# RENESAS TECHNICAL UPDATE

製品分類	MPU & MCU	発行番号	TN-RX*-A0280A/J	Rev.	第1版
題名	RX65N グループ、RX651 グループ RCR4.RCKSEL ビットの設定に関する誤記訂正		情報分類	技術情報	
適用製品	RX65N グループ、RX651 グループ	対象ロット等	関連資料	RX65N グループ、RX651 グループ ユーザーズマニュアルハードウェア編 Rev.2.40 (R01UH0590JJ0240)	
		全ロット

図 9.13 サブクロックを RTC のクロックソースに使用する場合の初期化フローチャート例

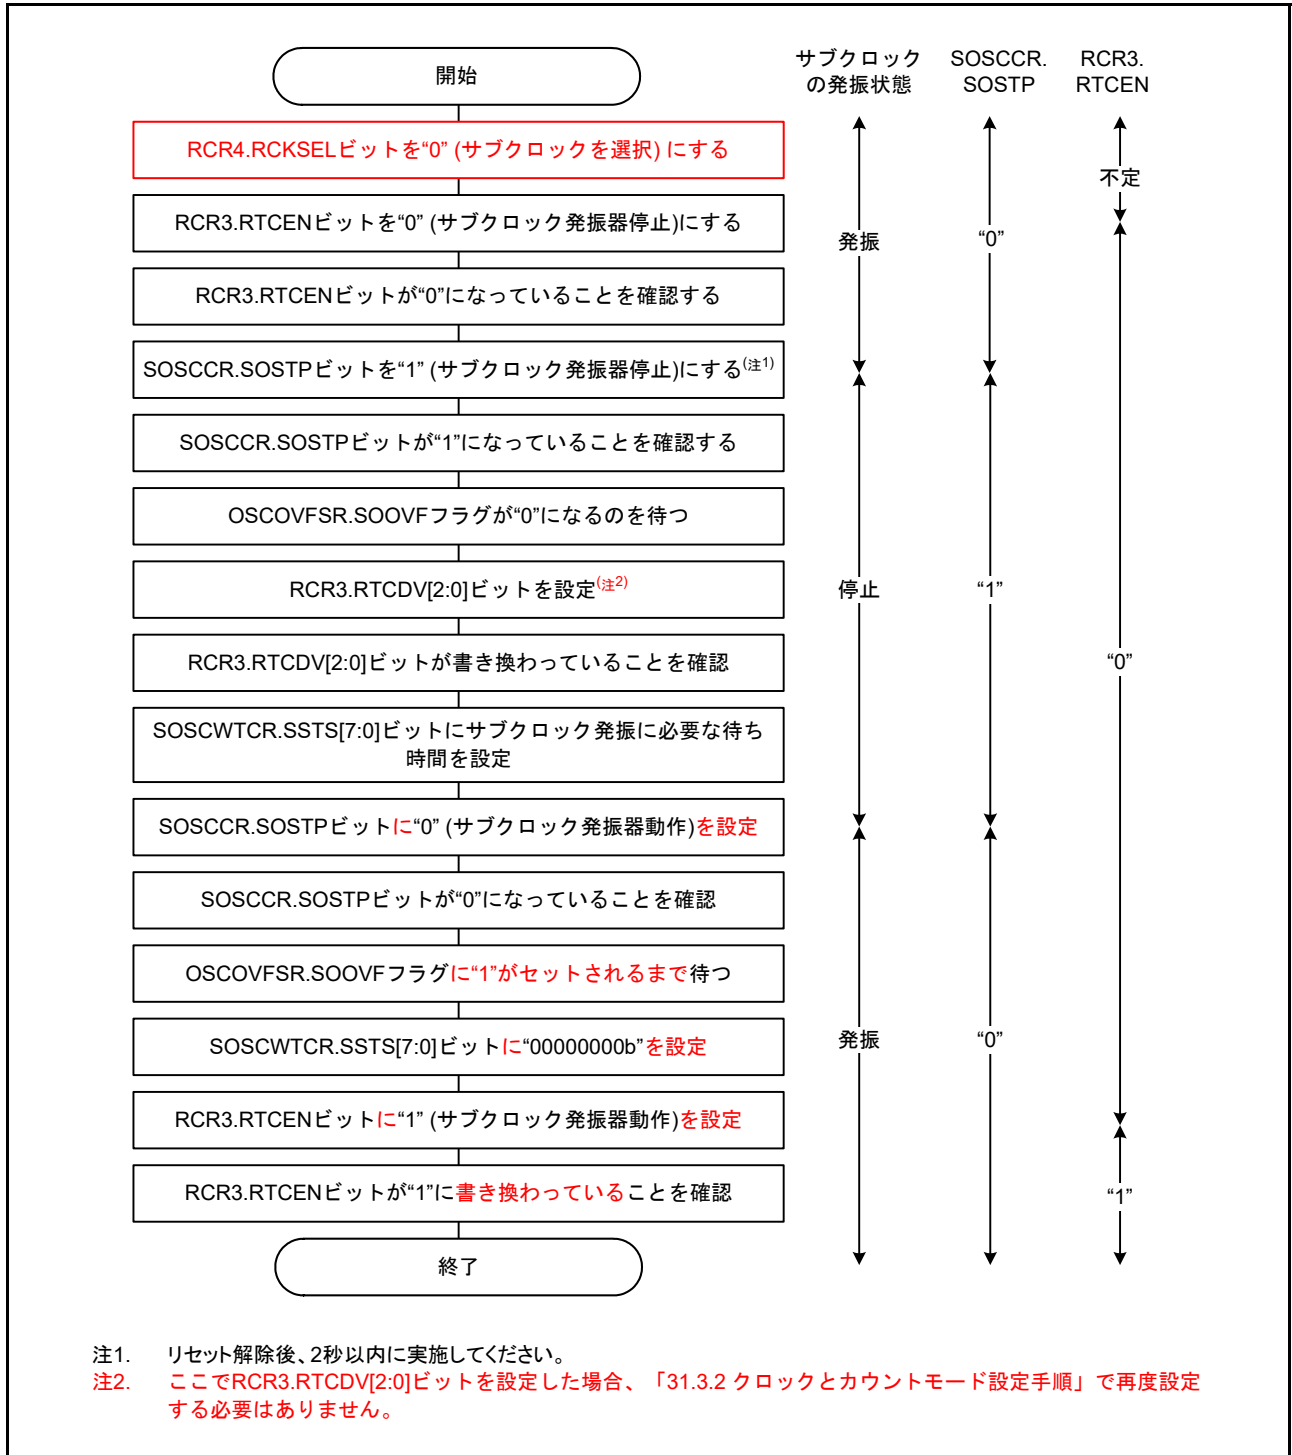
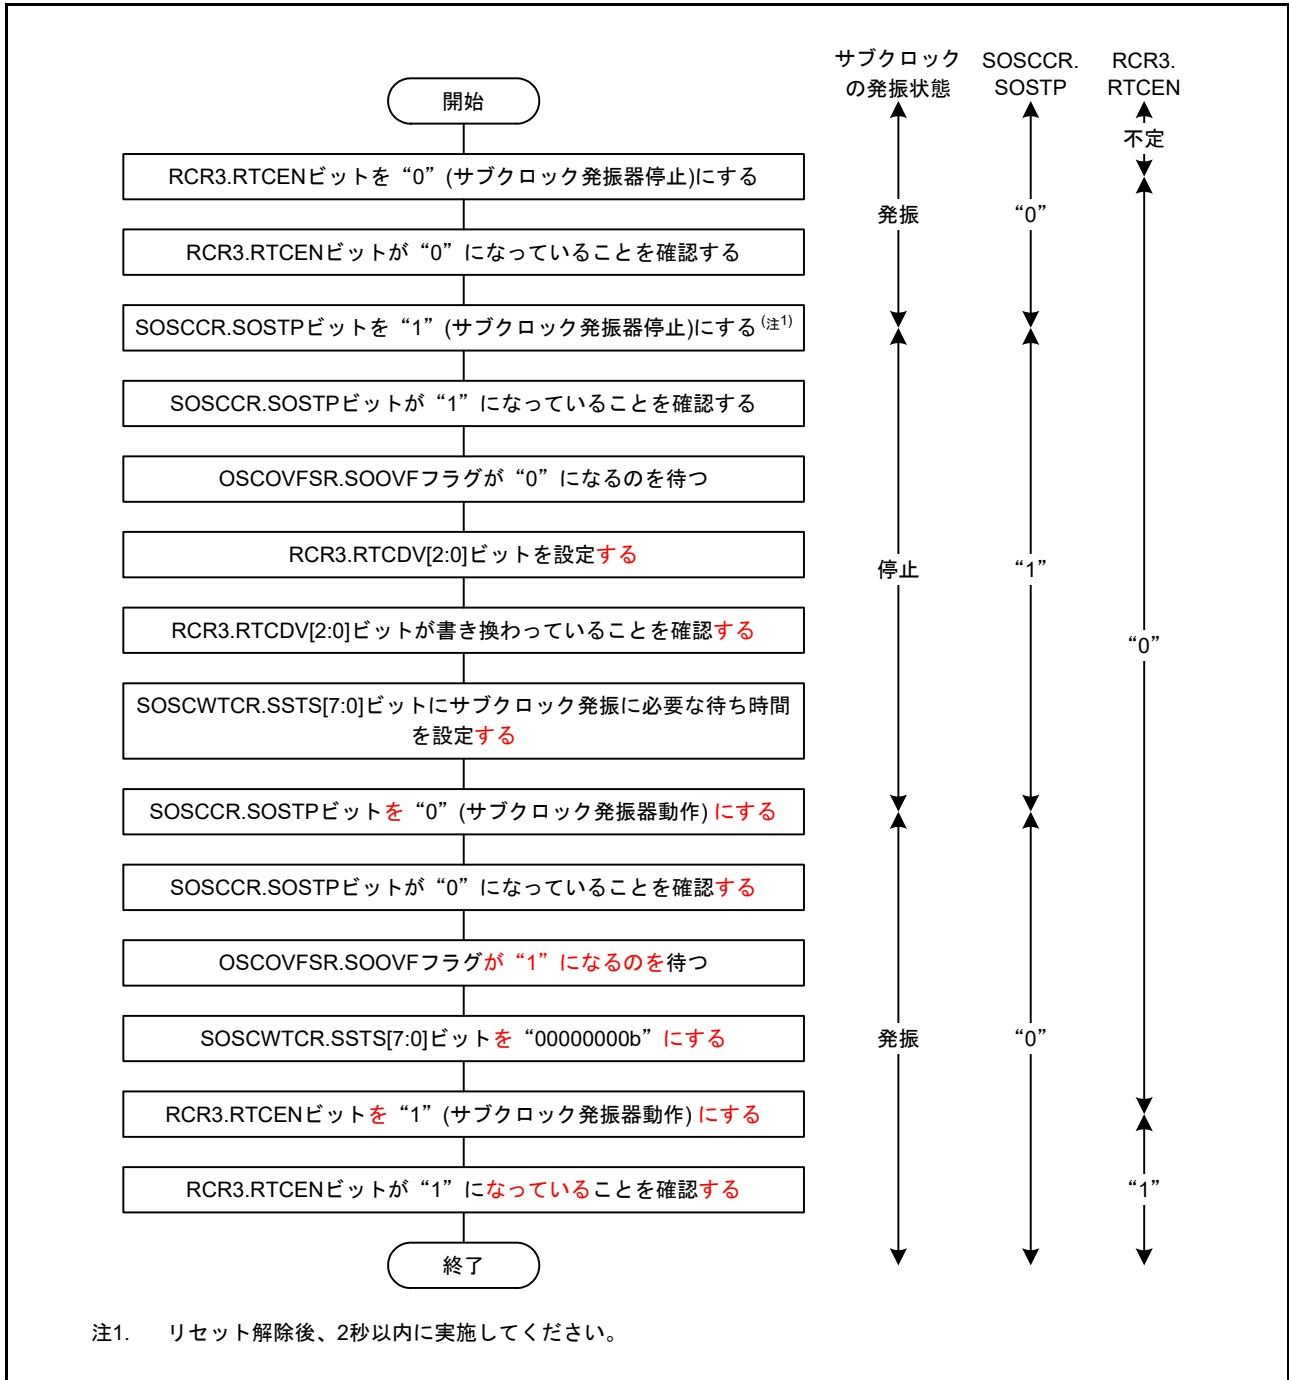
「図 9.13 サブクロックをリアルタイムクロックのカウンタソースに使用する場合の初期化フローチャート例」において、ステップ 1 の RCR4.RCKSEL ビットの設定と注 2 を削除いたします。また、各ステップの文章や図のタイトルも以下のとおり変更いたします。

図 9.14 サブクロックを RTC のクロックソースに使用しない場合の初期化フローチャート例

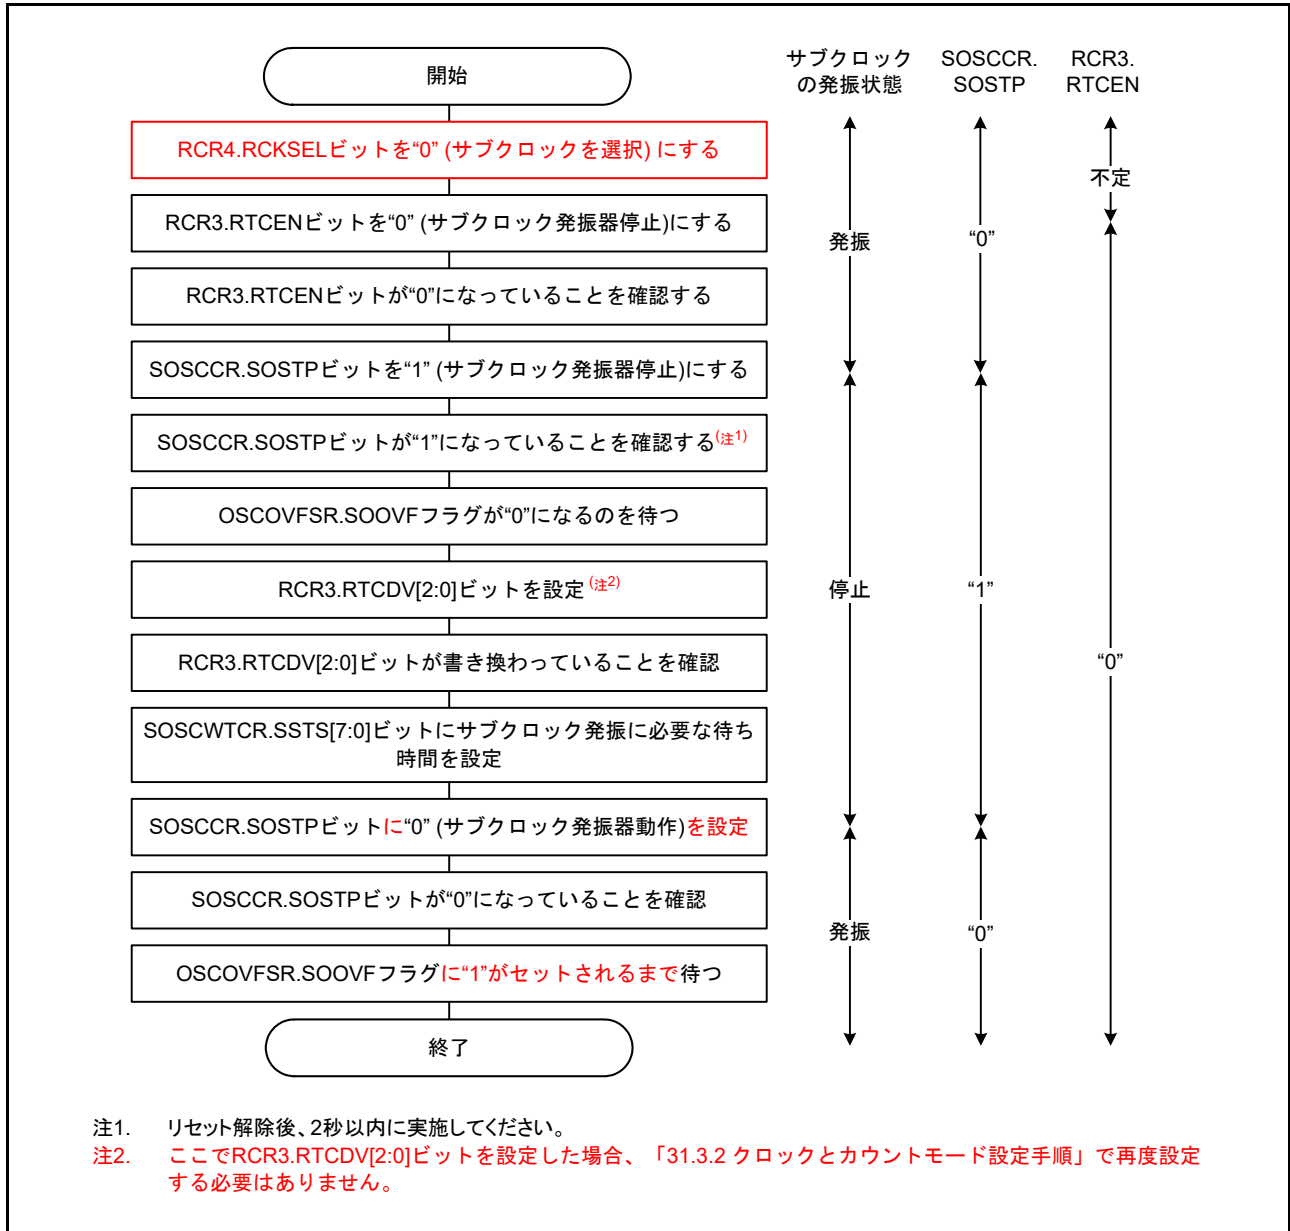
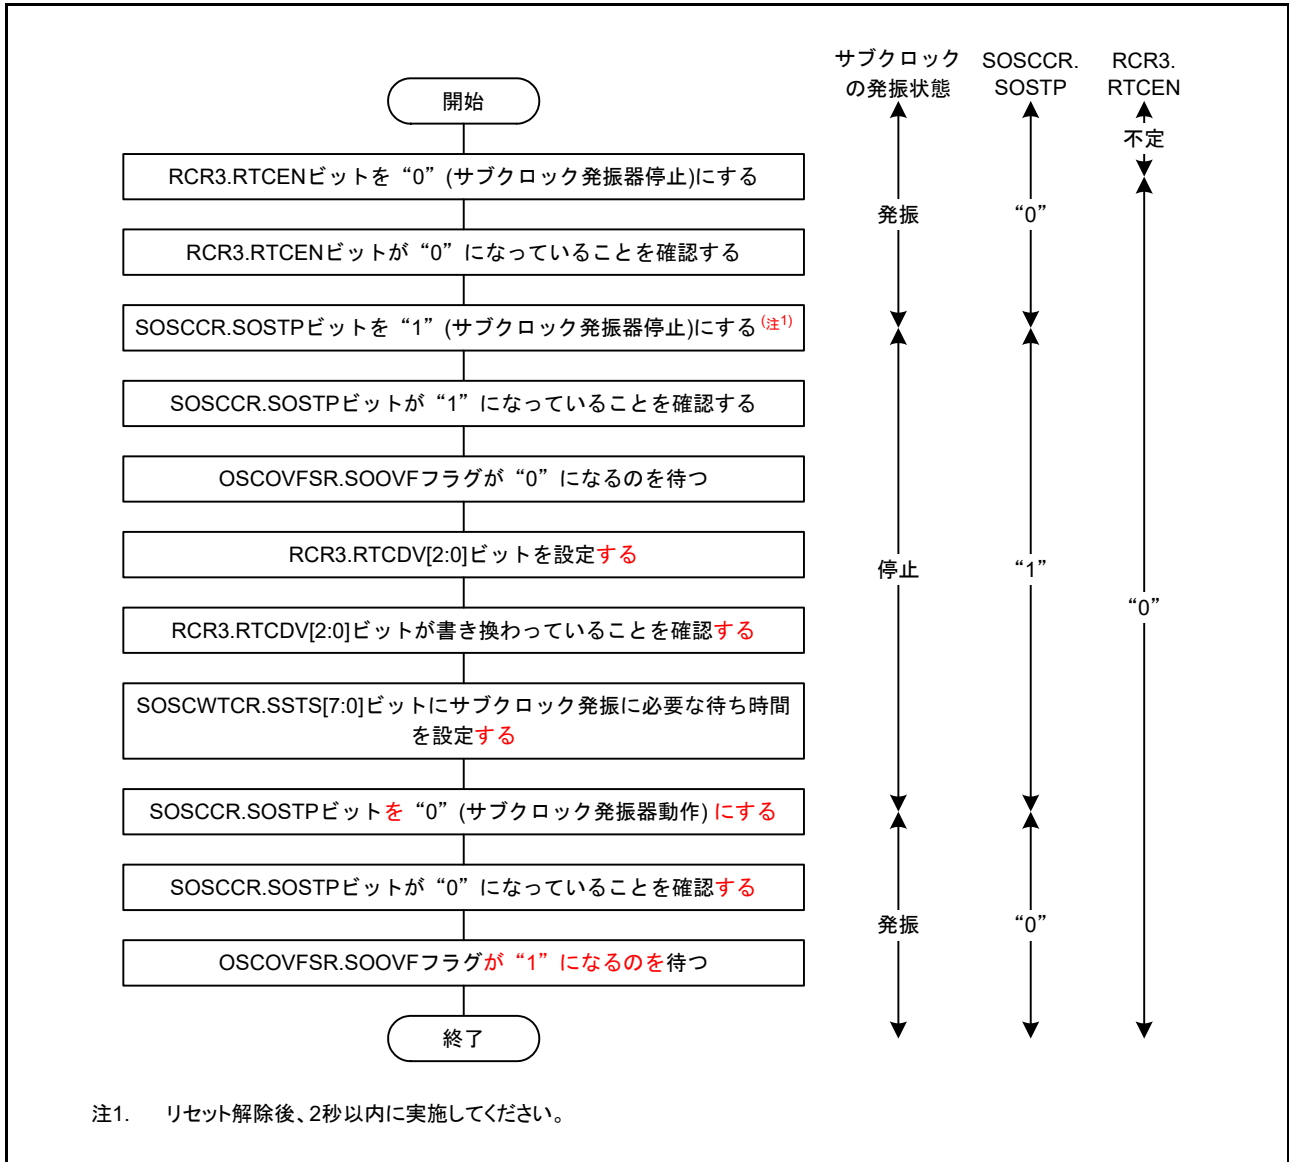
「図 9.14 サブクロックをシステムクロックのみに使用する場合の初期化フローチャート例」において、ステップ 1 の RCR4.RCKSEL ビットの設定と注 2 を削除いたします。また、各ステップの文章や脚注番号の位置、図のタイトルも以下のとおり訂正いたします。

図 9.15 サブクロックを使用しない場合のフローチャート例

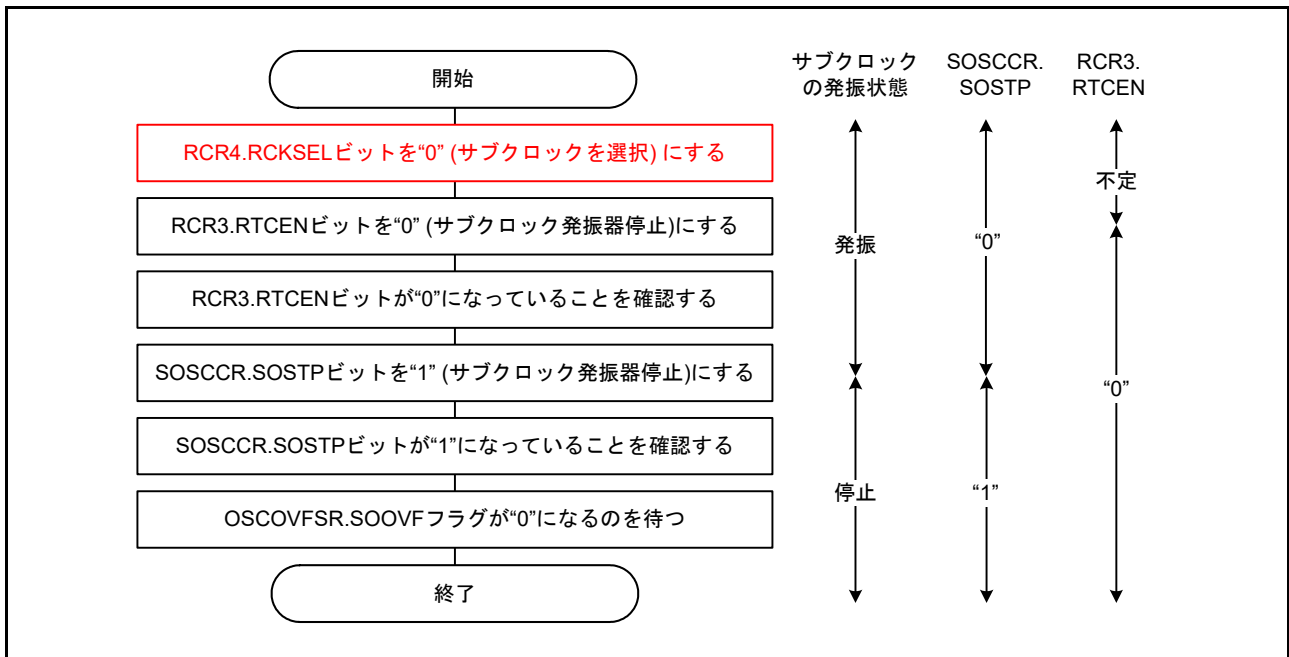
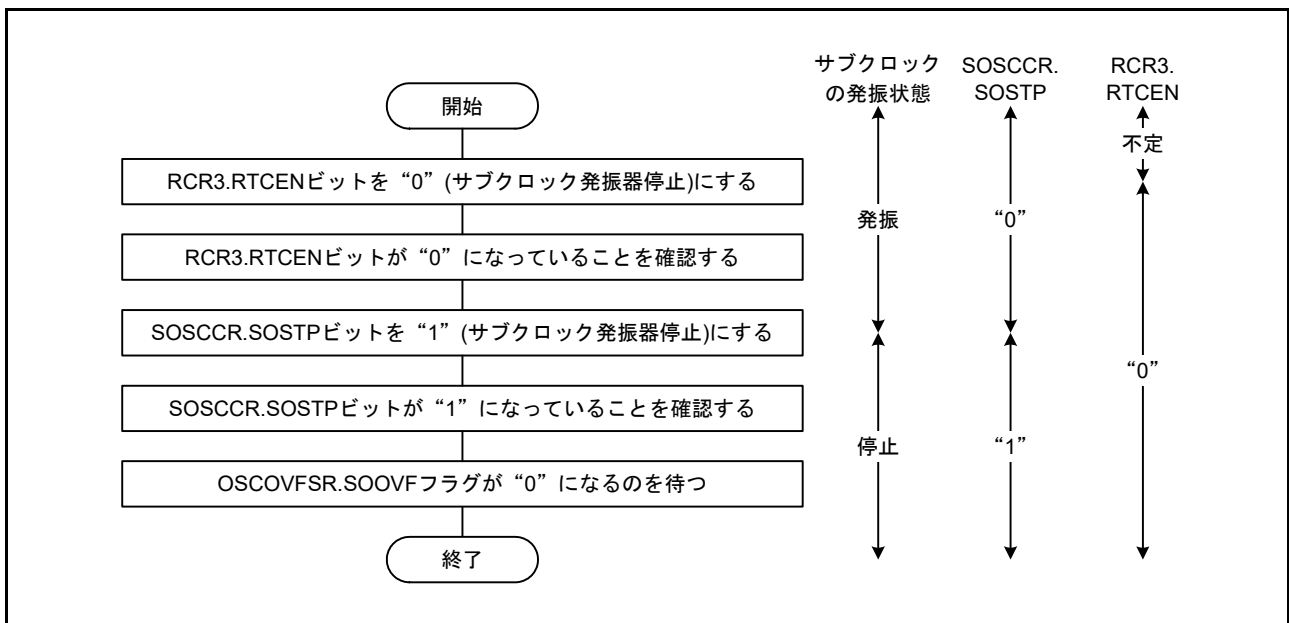
「図 9.15 サブクロックを使用しない場合のフローチャート例」において、ステップ 1 の RCR4.RCKSEL ビットの設定を削除いたします。
